Dotyczy postępowania na: Dostawa 14 ambulansów drogowych dla Województwa Wielkopolskiego z siedzibą Urzędu Marszałkowskiego Województwa Wielkopolskiego w Poznaniu w ramach Projektu pn.: „Inwestycje w infrastrukturę ochrony zdrowia oraz zakup niezbędnego wyposażenia dla potrzeb walki z epidemią koronawirusa COVID-19 w województwie wielkopolskim”.

Znak sprawy: DZ-I-O.272.1.2020

Wyjaśnienia i modyfikacja zapisów SIWZ

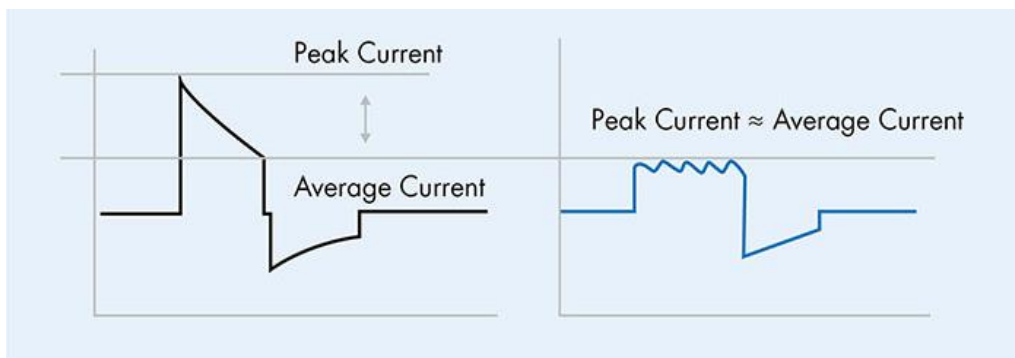
Zapis w pkt. 257 Zamawiający eliminuje z możliwości zaoferowania najnowocześniejszych defibrylatorów posiadających technologię defibrylacji niskimi energiami, które są dopuszczone

do użycia uznawane na całym świecie i są wymienione w Wytycznych ERC/AHA z 2015 roku (najnowsze) jako co najmniej równoważne do energii wysokoenergetycznych. Obecnie na rynku ratowniczym opisany przez Zamawiającego rodzaj impulsu oferuje tylko jeden producent, który oferuje najstarszą i najmniej efektywną technologię podawania impulsu defibrylacyjnego (BTE). Wymaganie możliwości podawania impulsu w zakresie do 360J nie ma żadnego uzasadnienia medycznego, wręcz ERC zaleca użycie defibrylatorów z niższymi energiami (chroniącymi mięsień sercowy przed niekorzystnymi efektami przepływu wysokich wartości prądu). Technologia podawania impulsu defibrylacyjnego ma ogromny wpływ na parametry generowanego przez defibrylatory prądu. Składowe impulsu defibrylacyjnego, czyli prądu jaki działa na pacjenta, to: napięcie i natężenie. Impulsy defibrylacyjne o różnej charakterystyce mają takie samo (lub zbliżone) napięcie – około 2000V, ale bardzo różne jest generowane natężenia. Defibrylatory generujące impuls do 360J używają wysokich wartości natężenia w postaci jednorazowego maksymalnego impulsu, który znacznie przewyższa średni, skuteczny poziom natężenia przez co powodują większe uszkodzenie komórek mięśnia sercowego. Podanie impulsu elektrycznego o kształcie maksymalnie płaskim, w którym maksymalna wartość podanego natężenia prądu jest równa średniej wartości gwarantuje z jednej strony wysoką skuteczność defibrylacji, a dodatkowo minimalizuje uszkodzenia mięśnia sercowego.

Impuls do 360 J
Najwyższa wartość prądu
przewyższa wartość średnią

Impuls RBW do 200J
Wartość podanego prądu jest
równa średniej wartości

W związku z powyższym zwracamy się o dopuszczenie defibrylatora posiadającego zakres energii dwufazowej od 1 do 200J w równoważnej (lub skuteczniejszej) technologii podawania impulsu – RBW dostępnych w 20 poziomach energii oraz prądem stymulacji 0-140mA.

Zamawiający określił wymagania które musi spełniać defibrylator w opisie przedmiotu zamówienia – stanowiącym załącznik nr 11.2 do specyfikacji istotnych warunków zamówienia w pkt. 242 – 284 w których wymaga zakresu energii od 5 do 360 J.
